第25回 特定兼用キャスクの設計の型式証明等に係る審査会合（2023年5月11日）

資料1-1

発電用原子炉施設に係る特定機器の設計の 型式証明申請 (審査会合コメント回答)

2023.5.11
日立造船株式会社

図3 LMPで整理したHZ-A3004-H112材の応力－定常クリープ速度プロット

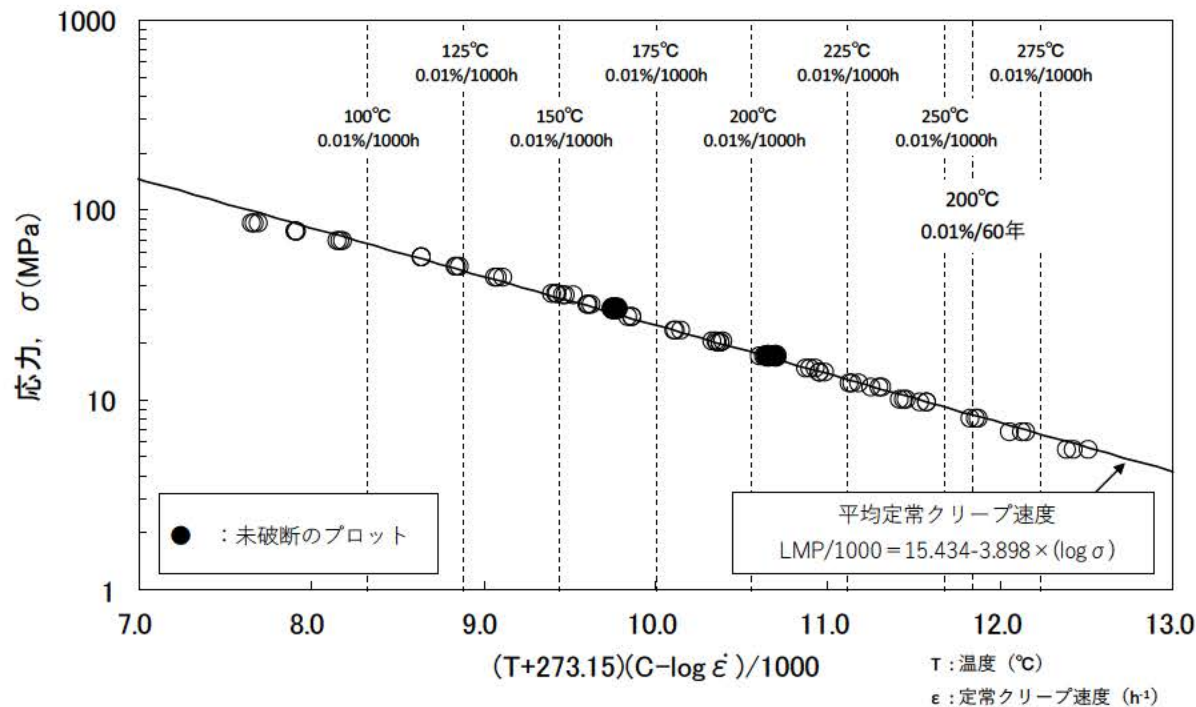
過時効熱処理条件の設定にラーソン・ミラー・パラメータを適用しているが、その妥当性を示すこと。

図3に示すHZ-A3004-H112材の応力－定常クリープ速度プロットは、LMPで整理した予測線とよく一致しており、LMP、つまり**アレニウスの関係に従うことが明らか**である。
